INY1 MOLDE 22B, TURNO DE MAÑANA, 22/10/22

--CARA 200 ► --800

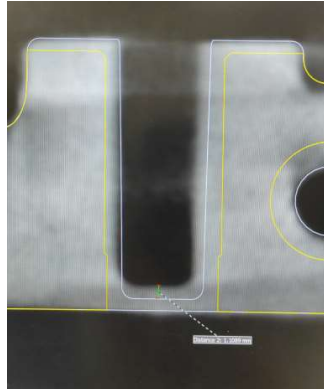
804SQ1 1,2133 0,0000 1,2000 0,0000 1,2133 0,0133
forme section 804 /ZYX

RETOCAR

V1102SQG

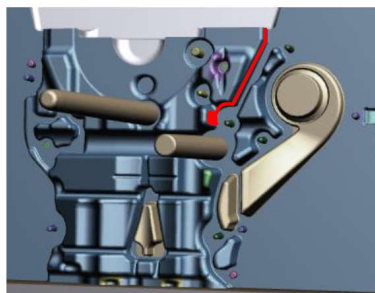
Faltas material pieza:
Quitar material con piedra fina
